仕様変更のご案内

SE2L形 セーフティレーザスキャナ

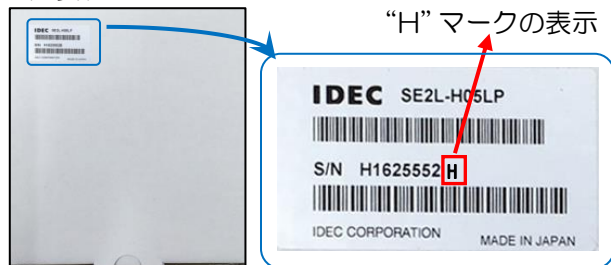
SE2L形本体の内部回路の変更とこれにともなうソフトウェア「SLS Optical Window Adjuster」(SE2L形本体に同梱の CD-ROM) のバージョンアップを実施し、「SLS Optical Window Adjuster」は「Ver.1.0.1」から「Ver.1.0.2」になります。

バージョンアップ前のソフトウェアは、変更後のSE2L形本体の光学窓交換時の設定はおこなえませんが、バージョンアップ後のソフトウェアは、変更前のSE2L形本体の光学窓交換時の設定もおこなえます。
